MIN 003-2018

REF.: Solicita extensión de plazo en virtud del impedimento relacionado con la aprobación del Plan de Vigilancia Ambiental para Alerta Temprana de Calidad de Agua y Control de Arrastre de Sólidos.

**PLAN DE VIGILANCIA AMBIENTAL DE
ALERTA TEMPRANA
MINERA INVIERNO**

Materia: Observaciones al documento Plan De Vigilancia Ambiental para la Alerta Temprana de Calidad de Aguas y Control De Arrastre de Sólidos de MINA INVIERNO S.A

Figura 3.1
Puntos de Monitoreo en Área de Estudio

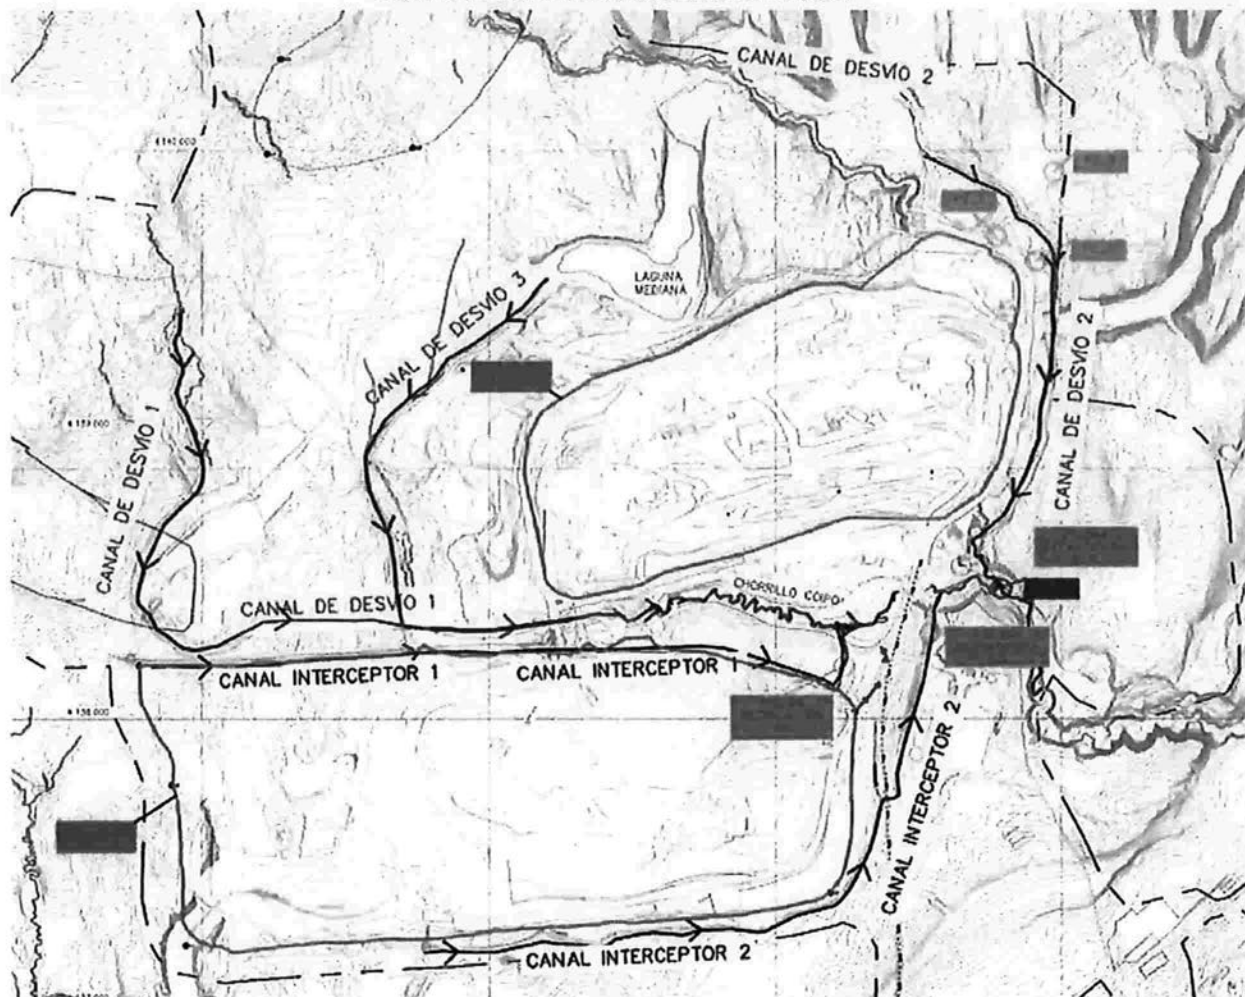
3.1 UBICACIÓN DE LOS PUNTOS DE CONTROL

No existen observaciones a lo propuesto
